**AVIS RELATIF À LA PROTECTION
CONTRE LES EVENTUELS EFFETS NOCIFS ET NUISANCES
PROVOQUÉS PAR LES RAYONNEMENTS NON IONISANTS
GÉNÉRÉS PAR DES ANTENNES ÉMETTRICES STATIONNAIRES**
Commune : LA ROCHE-EN-ARDENNE - Exploitant : TELENET GROUP
Référence exploitant : LX6099A

Rapport n° 4 / 2024

Adresse	Institut Saint Joseph - Sacré Cœur Vieille Route de Beausaint, 22 6980 LA ROCHE-EN-ARDENNE (Beausaint)
Coordonnées Lambert belge 72	236117E 97177N
Type d'implantation	Bâtiment
Exploitant	TELENET GROUP
Réf. du site de l'exploitant	LX6099A

Figure 1 : Vue en plan des lieux de séjour et des points de contrôle

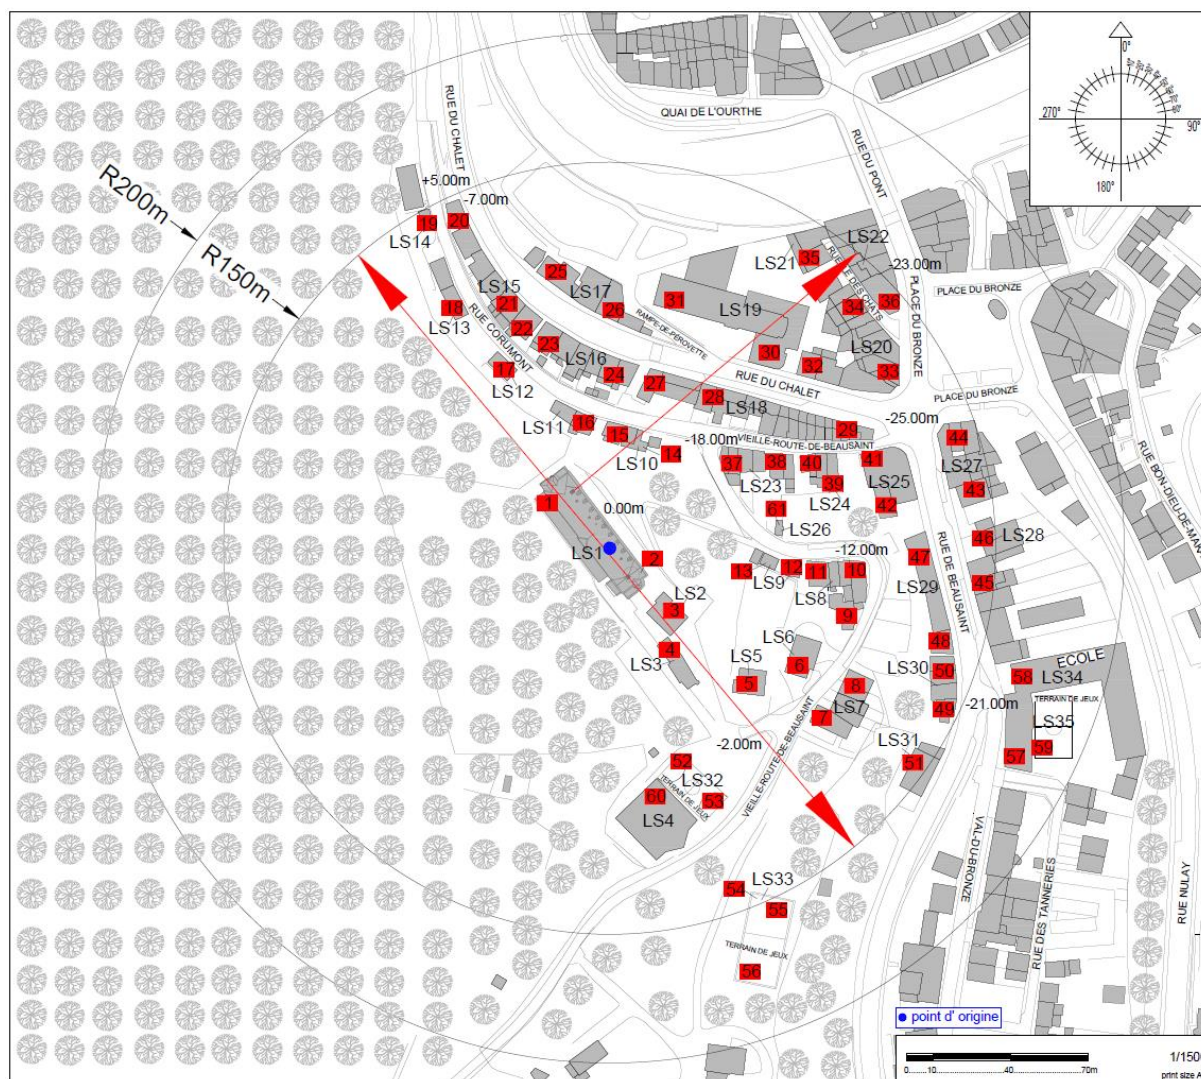
Les fréquences d'émission, la puissance rayonnée par chacune des antennes et leur gain permettent de déterminer le rayon de la zone à analyser. Tout dépassement de la limite par installation est exclu en dehors de cette zone. Le tableau 2 reprend les 35 LS² pour lesquels l'indice d'exposition est le plus élevé. Les différentes colonnes indiquent :

- le numéro du point de contrôle repris sur un des plans de la figure 1;
- le numéro du LS dans lequel se trouve le point de contrôle de la 1^{ère} colonne ;
- l'atténuation d'obstacle prise en compte pour le calcul de l'indice d'exposition dans le LS ;
- le résultat du calcul de l'indice d'exposition.

En ce qui concerne les antennes de l'installation mentionnées dans le tableau 1, la distance maximale à laquelle la limite pourrait être atteinte, à l'extérieur, est égale à 163,9 m. S'il n'y a pas de LS à une distance inférieure, les antennes respectent forcément la limite d'immission.

Dans le cas des LS situés à l'intérieur des bâtiments, une atténuation d'obstacle est prise en compte et il en résulte que la distance maximale à laquelle la limite pourrait être atteinte se réduit à 116,0 m.

Figure 2 : Vue en plan des installations d'antennes dans un rayon de 300 mètres autour de l'installation faisant l'objet de la demande d'avis

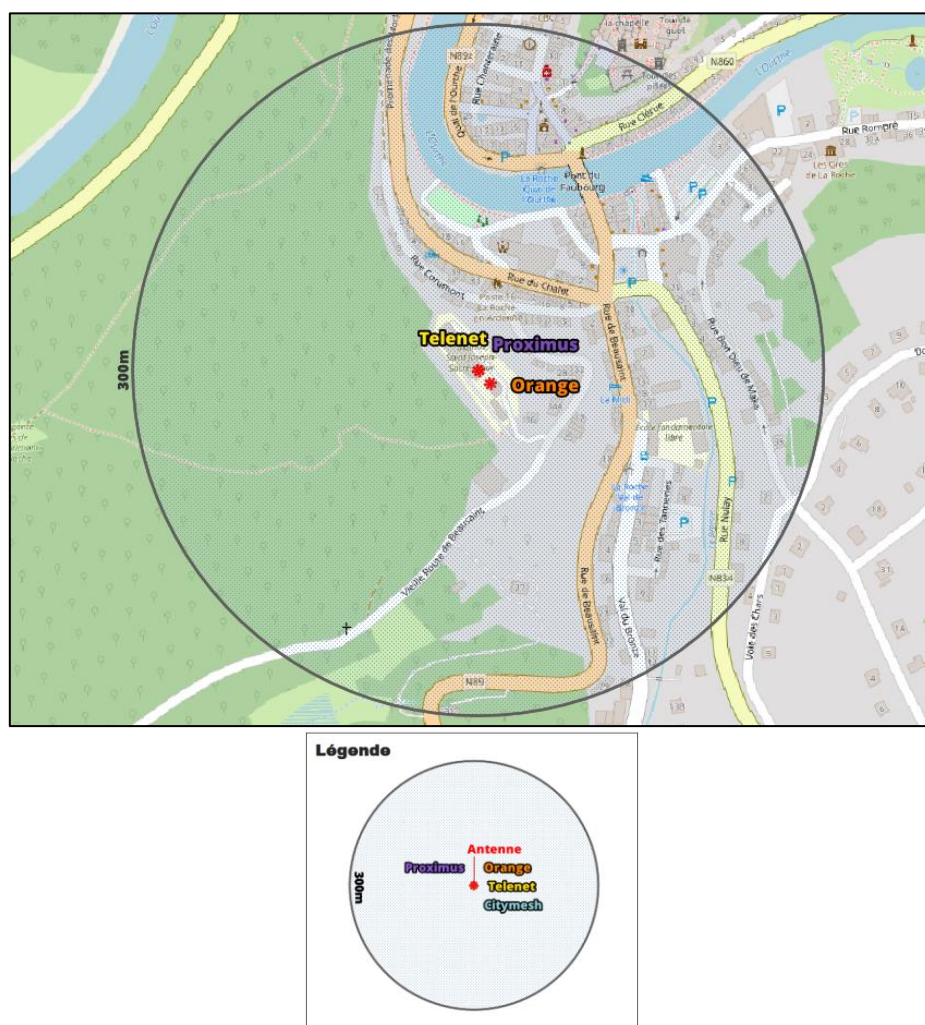
Le plan en projection verticale de la figure 2 indique la localisation des antennes actives éventuelles visées par le décret et situées dans un rayon de 300 mètres autour de l'installation référencée dans le paragraphe 2. Les données de localisation de ces antennes et les avis correspondant sont accessibles via le cadastre en ligne des antennes émettrices stationnaires⁶.

Compte tenu du nombre d'installations localisées dans la figure 2, il apparaît que l'intensité du rayonnement électromagnétique généré, dans les lieux de séjour situés à proximité de l'installation référencée dans le paragraphe 2, par l'ensemble des antennes émettrices stationnaires de l'ensemble des exploitants du même site d'antennes émettrices stationnaires respecte la limite fixée à l'article 4, § 2 du décret.
